VOLKSWAGEN Group Japan KK

改善箇所説明図

不具合発生箇所

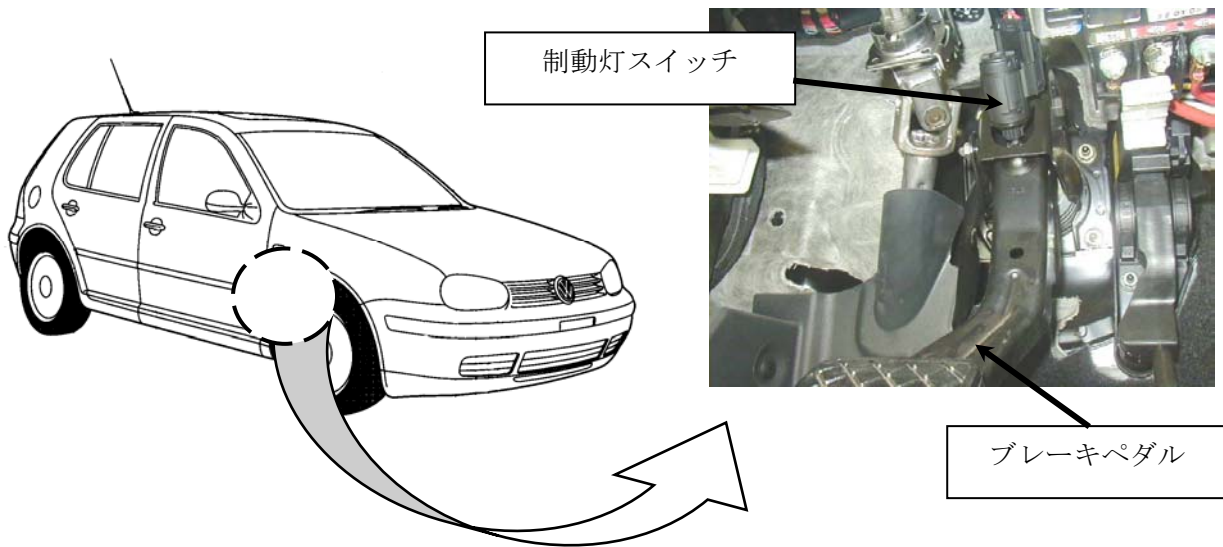
制動灯スイッチ内部の接点が不適切なため、制動装置作動時に接点が焼き付き、焼損または熱変形する場合があります。そのため、そのまま使用を続けると、制動灯が点灯したままの状態、または、制動灯が点灯しなくなる状態となり、シフトレバーが操作できないおそれがある。

全車両、制動灯スイッチを対策品と交換する。

識別 : キャンペーンステッカーに「94D1、日付（西暦・月・日の順）、ワークショップスタンプ」を記入し、スペアタイヤ収納部左側面に張付ける。
